wszczenia postępowania administracyjnego w sprawie wydania decyzji o środowiskowych uwarunkowaniach dla przedsięwzięcia pn.: „Przebudowa drogi gminnej nr 020218C relacji droga nr 241 – Pęperzyn oraz skrzyżowania z drogami kategorii powiatowej na terenie dz. nr ew. 341, 75, 155/1 obręb ewidencyjny nr 0010 Pęperzyn”.

uzgodnienia projektu zagospodarowania terenu dla zadania pn.: „Przebudowa drogi gminnej we wsi Peperzyn” w zakresie kompetencji, tj. pasa drogowego DP nr 1145 C (działka o n-rze ewid. 75, obręb ewid. Peperzyn) oraz DP nr 1143 C (działka o n-rze ewid. 155/1, obręb ewid. Peperzyn);

**dotyczy:** projektu przebudowy drogi gminnej w m. **Pęperzyn** oraz skrzyżowania z drogą powiatową –  
dz. nr ew. 41.75, 155/1, ob. 0010 Pęperzyn

**Temat:** projekt przebudowy drogi gminnej we wsi Pęperzyn na odcinku 240 m, gmina Więcbork..

PROJEKT  
ZADOSPODAROWANIA  
TERENU

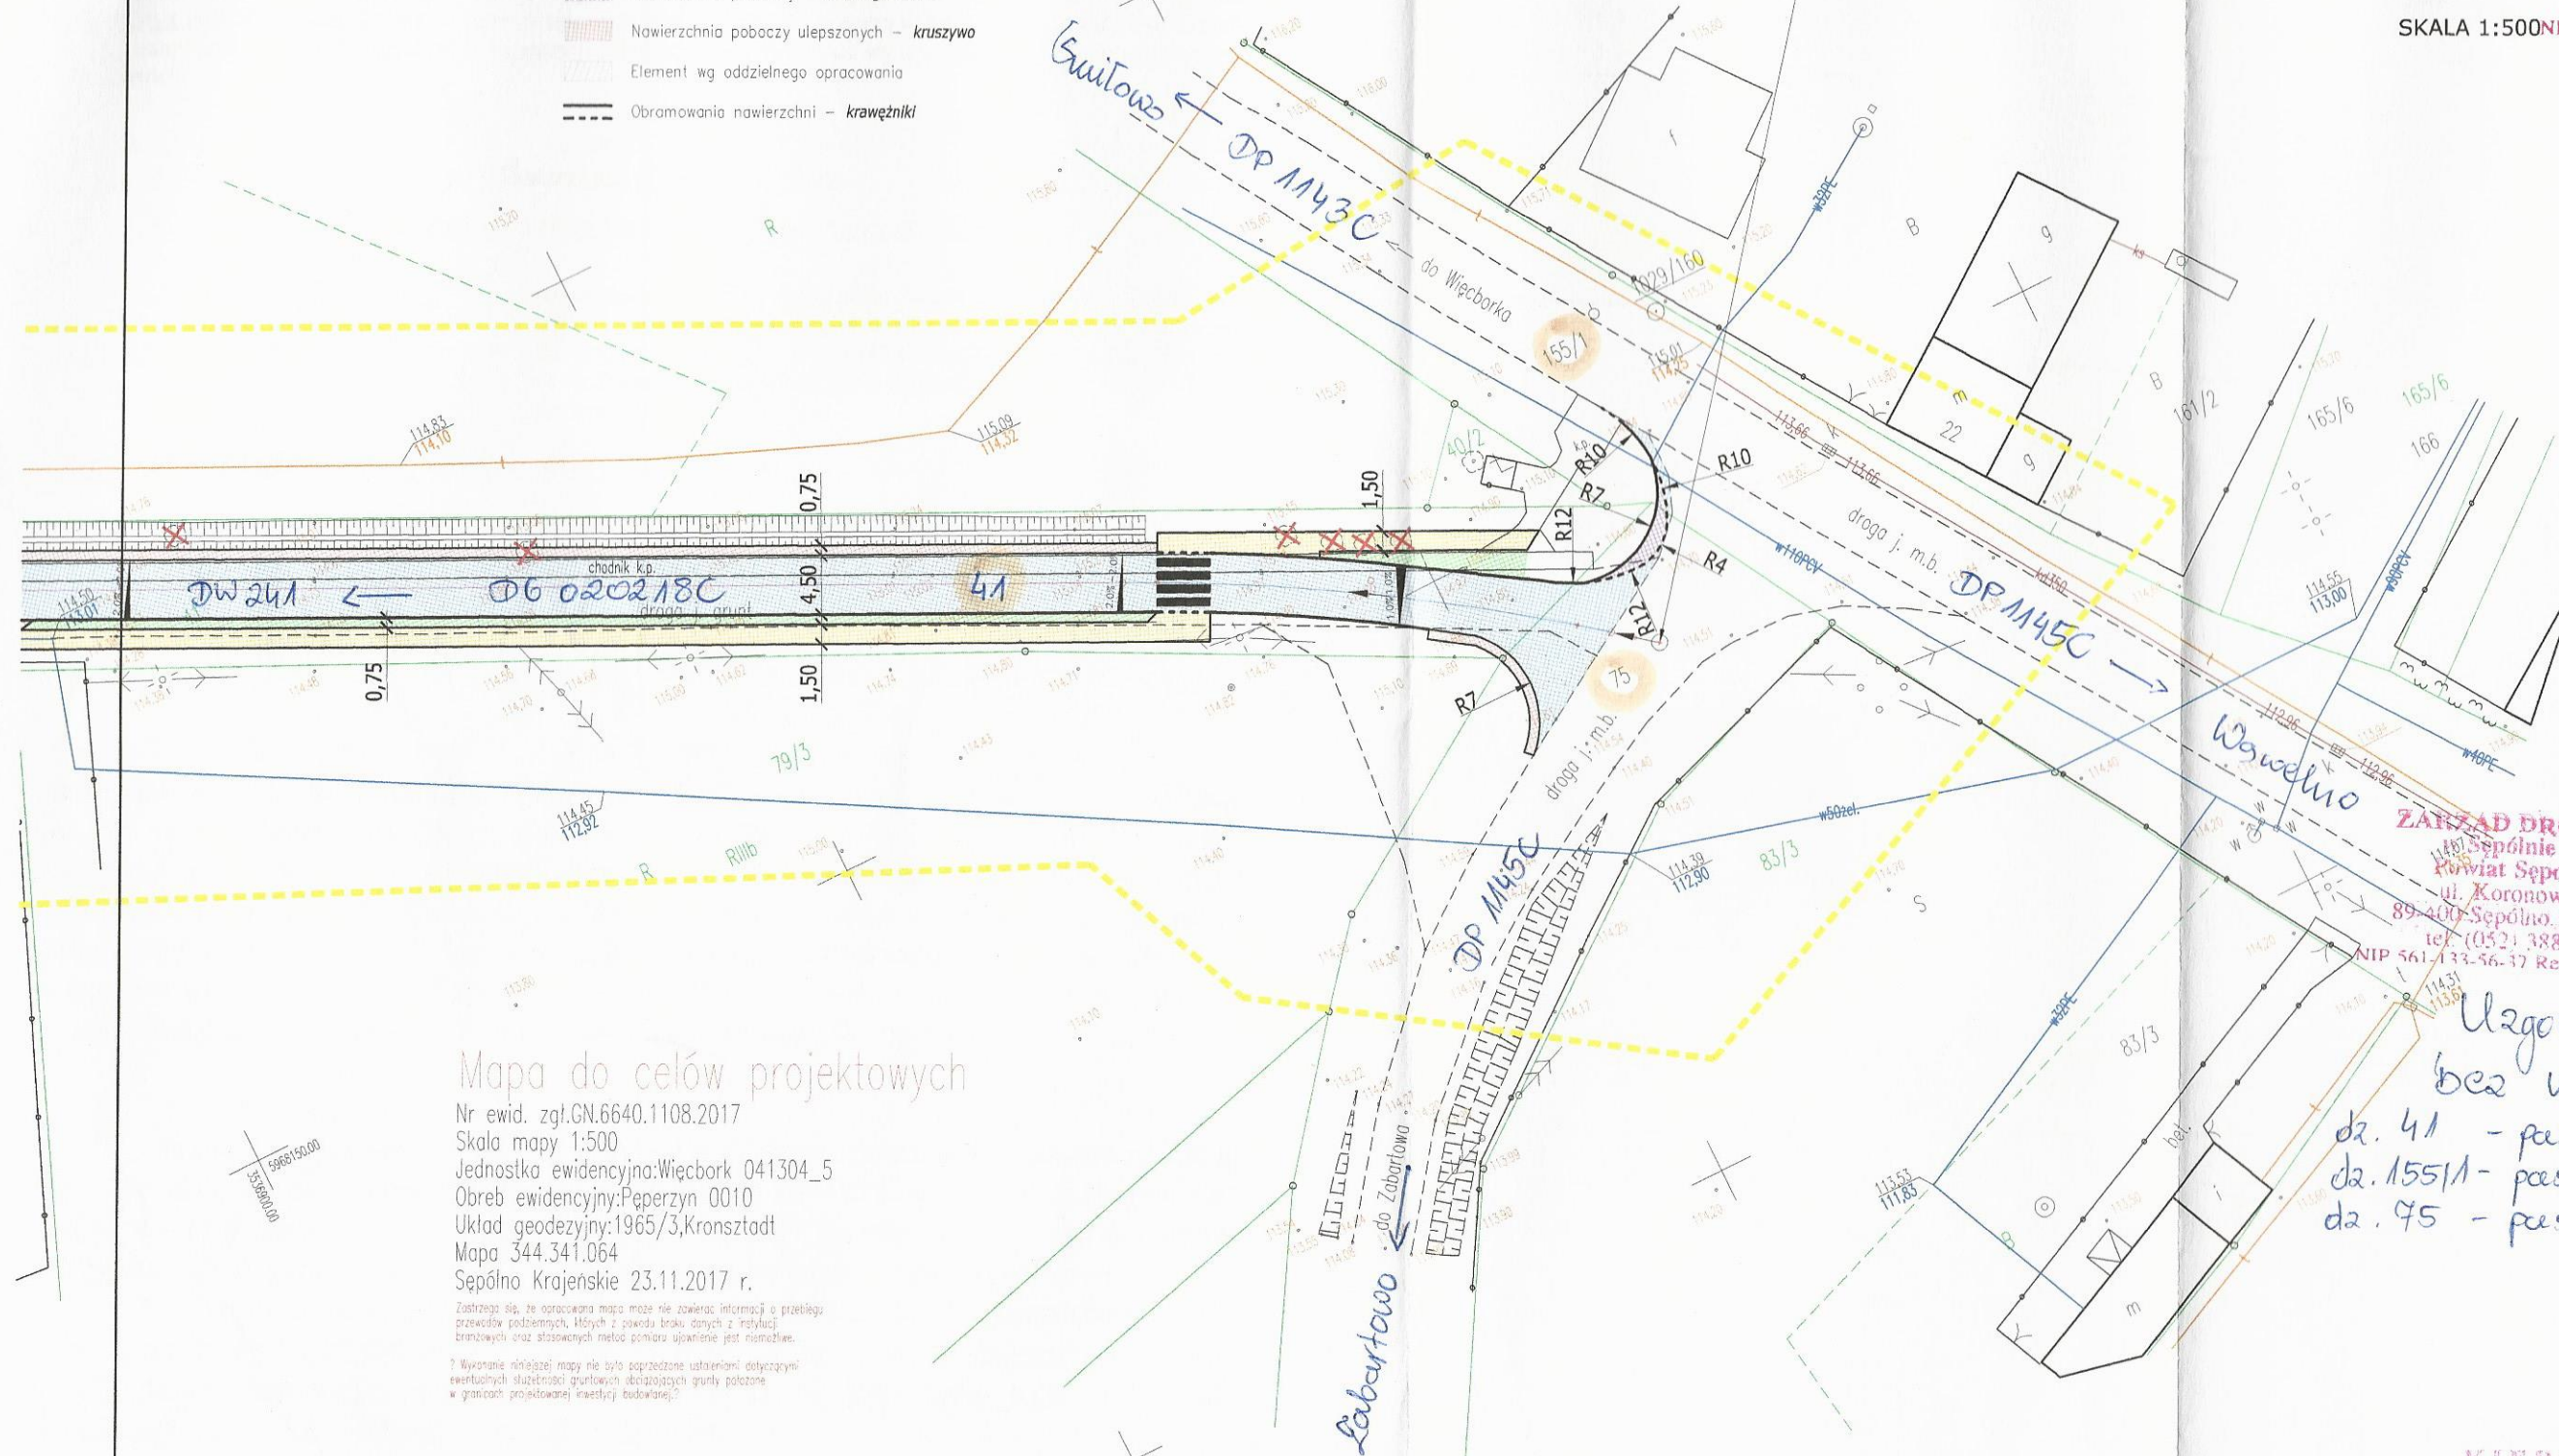
Uzgodniono  
bez uwag.  
dz. 41 - pas drog. DW 020218C  
dz. 155/1 - pas drog. DP M43C  
dz. 45 - pas drog. DP M45C

## PROJEKT ZADOSPODAROWANIA TERENU

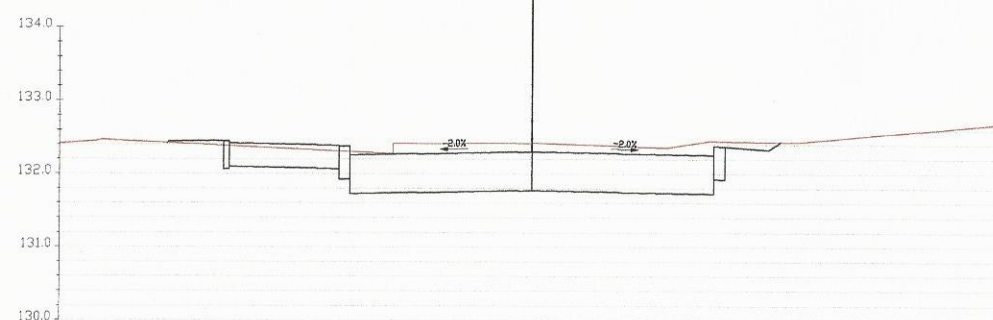
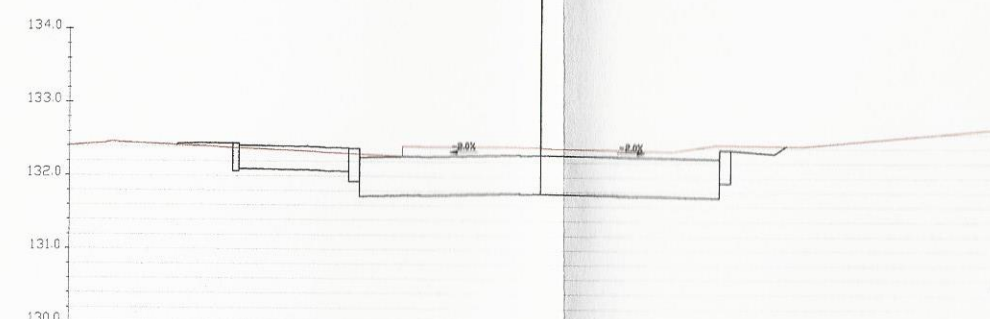
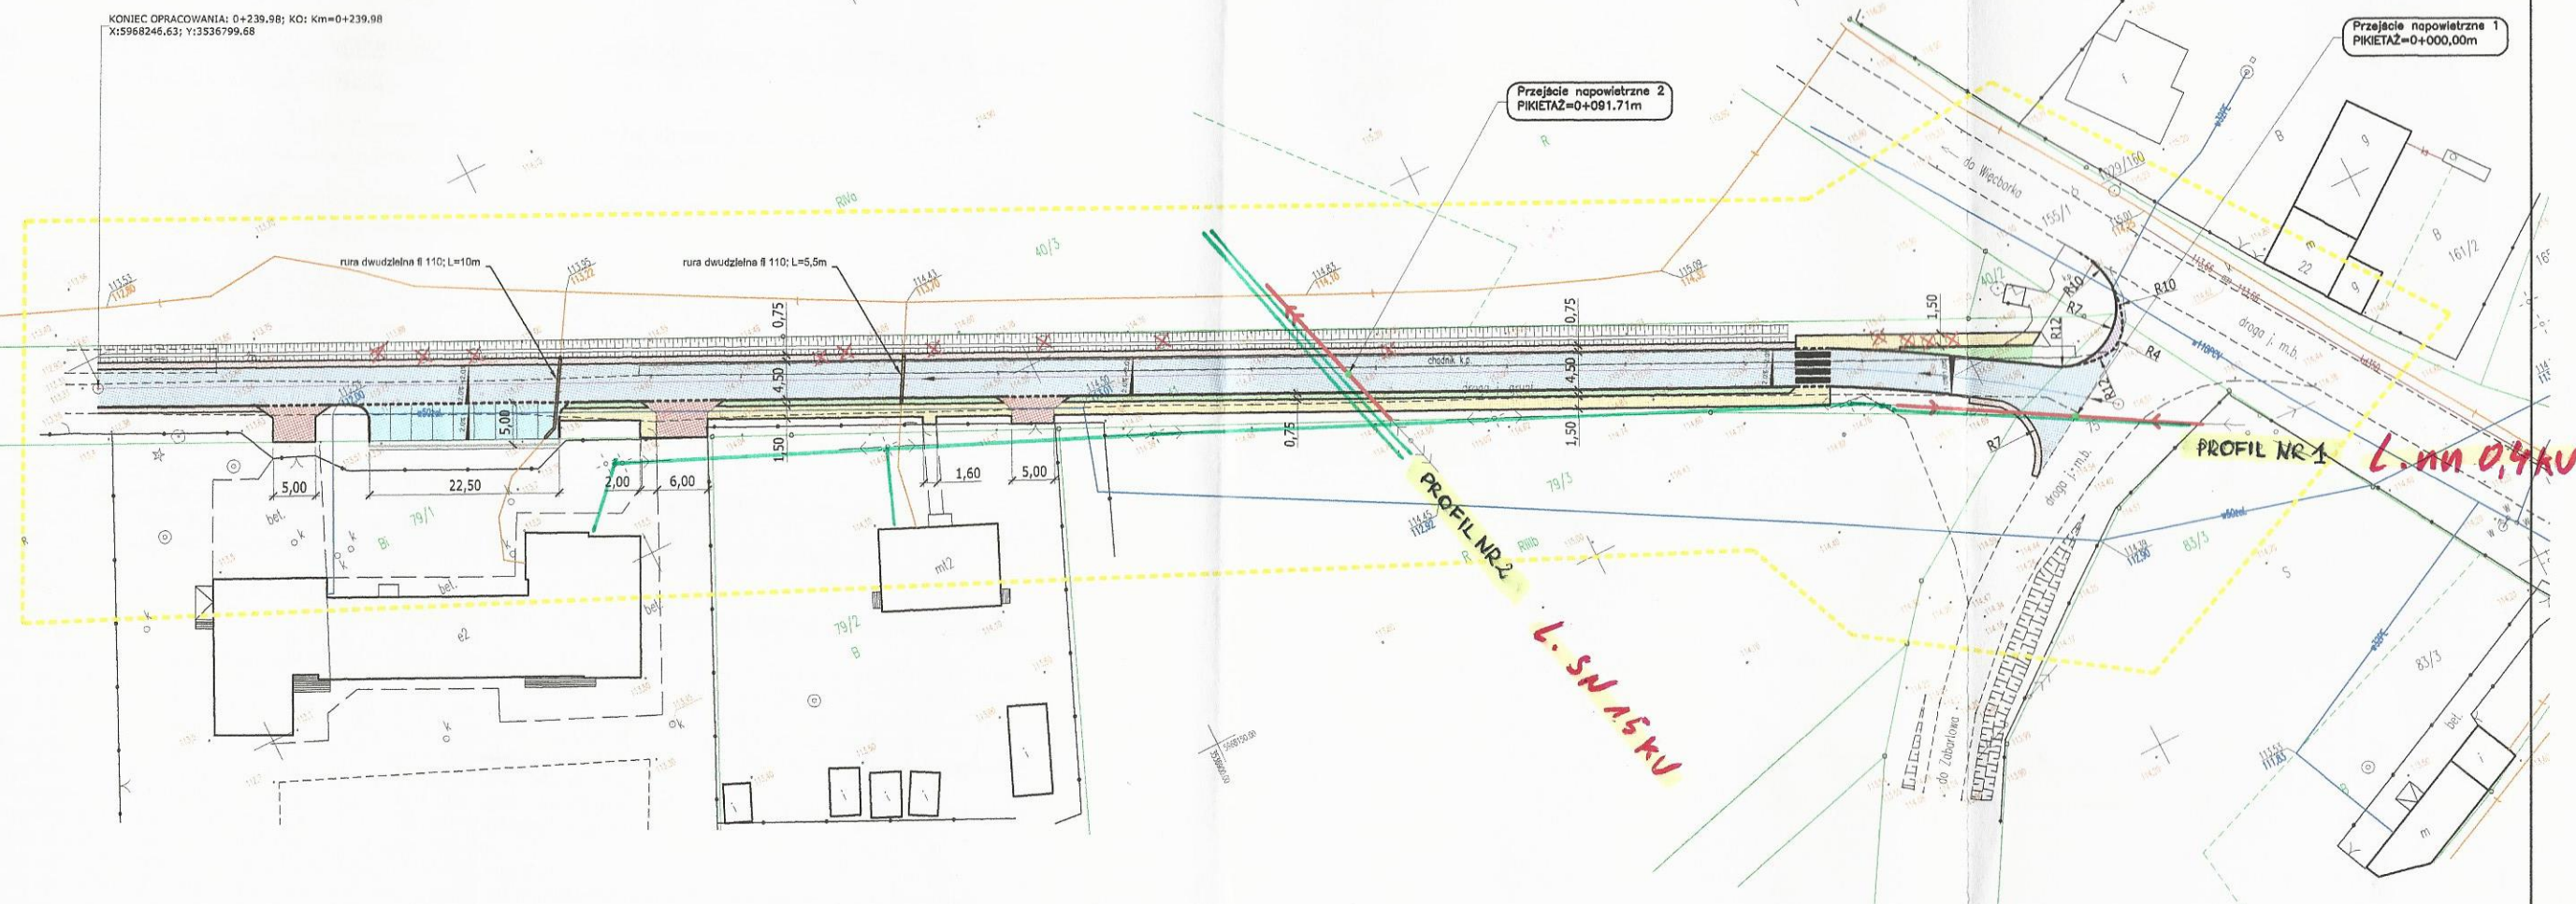
Podczas prowadzenia prac z zastosowaniem urządzeń przeładunkowych należy zachować odległość mierzoną w poziomie od  
najdalej wysuniętego punktu urządzenia do przewodów linii SN 15kV wynoszącą min. 5m.

Dla pracy sprzętu budowlanego (dźwigi, podnośniki, podajniki, itp.) w odległości mniejszej niż 5m od przewodów linii  
energetycznych SN 15kV wymagane jest ich wyłączenie. W takim przypadku należy wystąpić do naszego Oddziału z min.  
30 dniowym wyprzedzeniem o wyłączenie linii. Termin wyłączenia linii uzależniony będzie od możliwości ruchowych sieci  
energetycznej. Koszty wyłączenia ponosi inwestor

1. Istniejąca sieć elektroenergetyczna napowietrzna SN 15kV i nn 0,4 kV własność ENEA Operator Sp. z o. o.  
zaznaczono i opisano na mapie projektowej kolorem zielonym.

5. ENEA Operator Sp. z o.o. informuje że nie będzie ponosiła kosztów przebudowy i poziomowania swoich urządzeń w  
przypadku zmiany rzędnych wysokości terenu w wyniku realizacji projektu.

Uzgodniono w  
 ENEA Operator Sp. z o.o.  
 Rejon Dystrybucji Nakło  
 Nr uzgodnienia:  
 PE017P 284 MO  
 dnia 08.01.2018.

RYS. 2

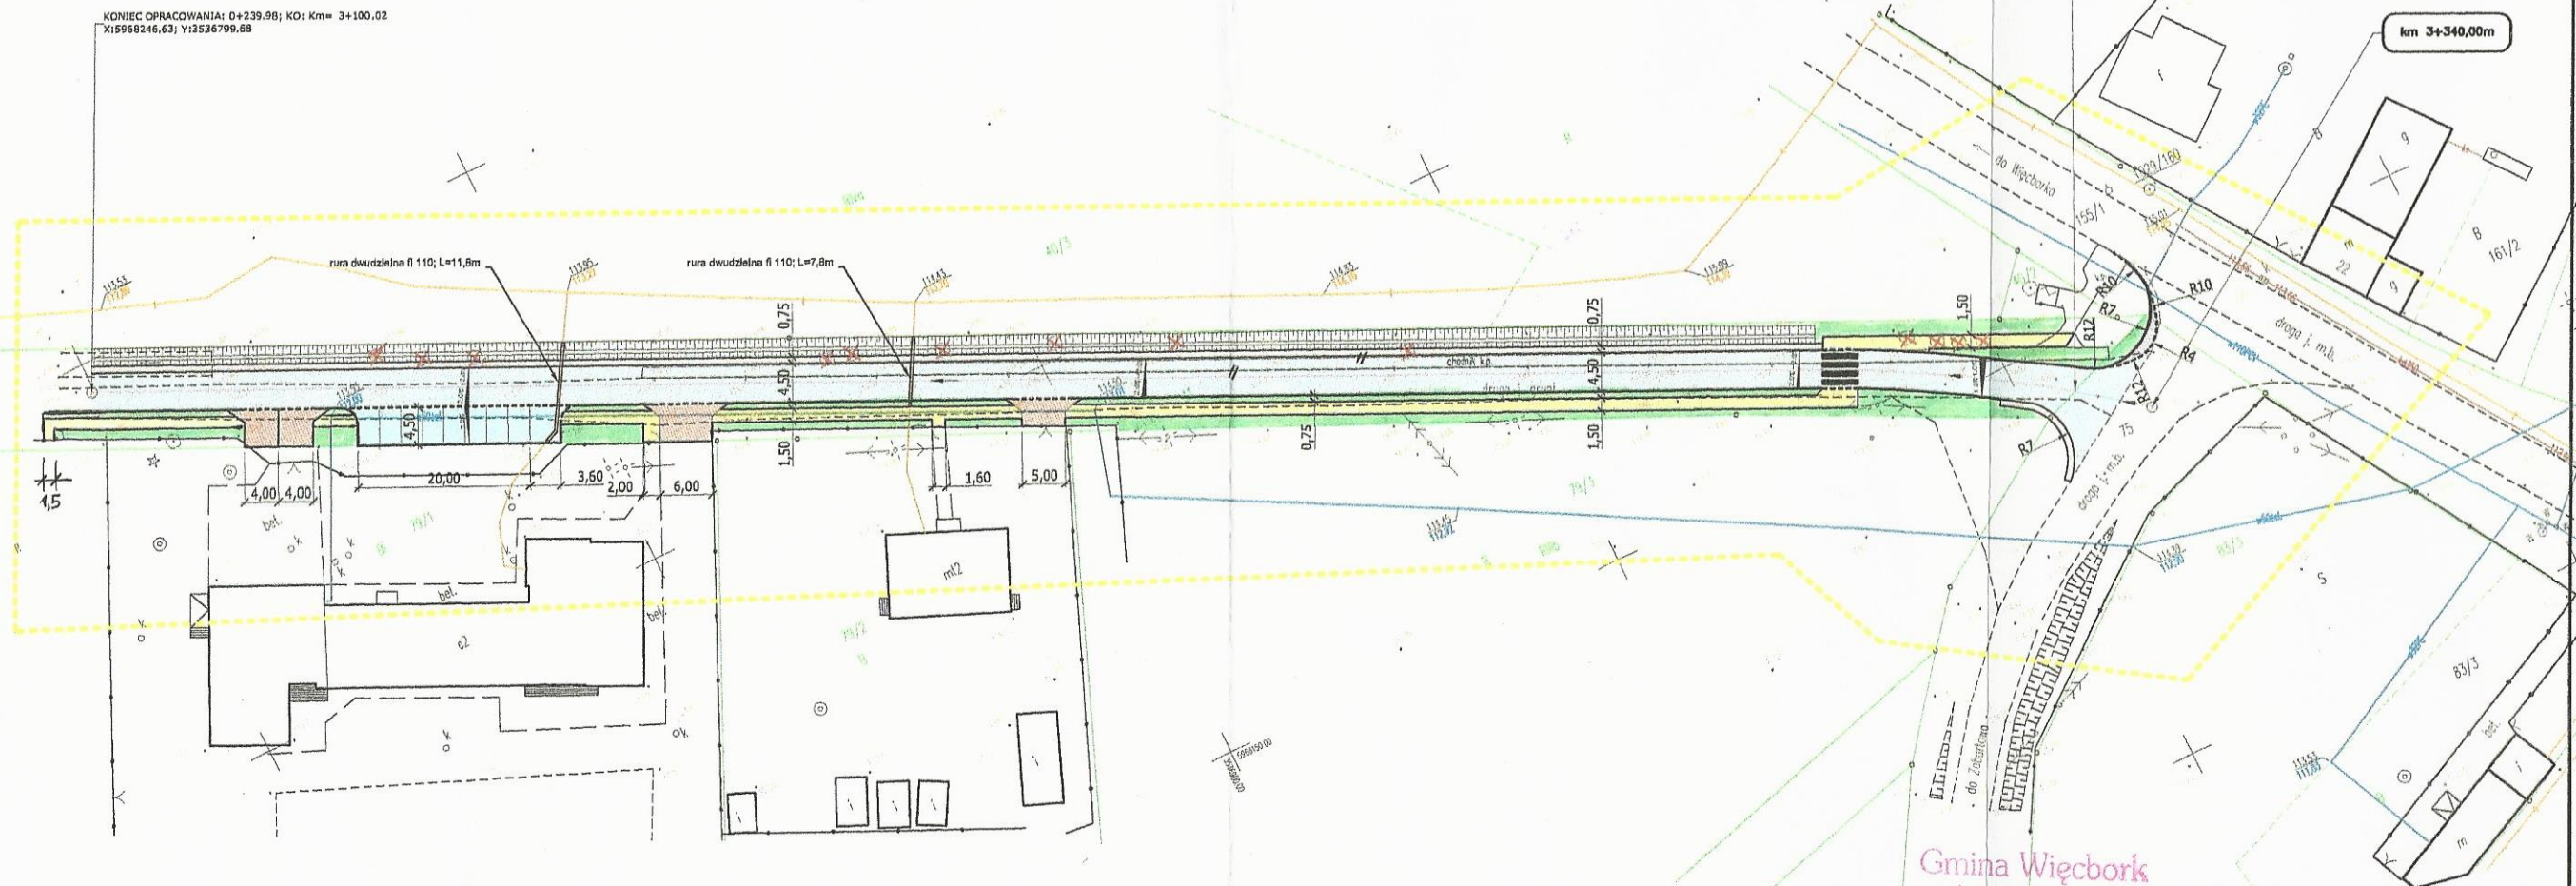
Uzgadniając bez uwag
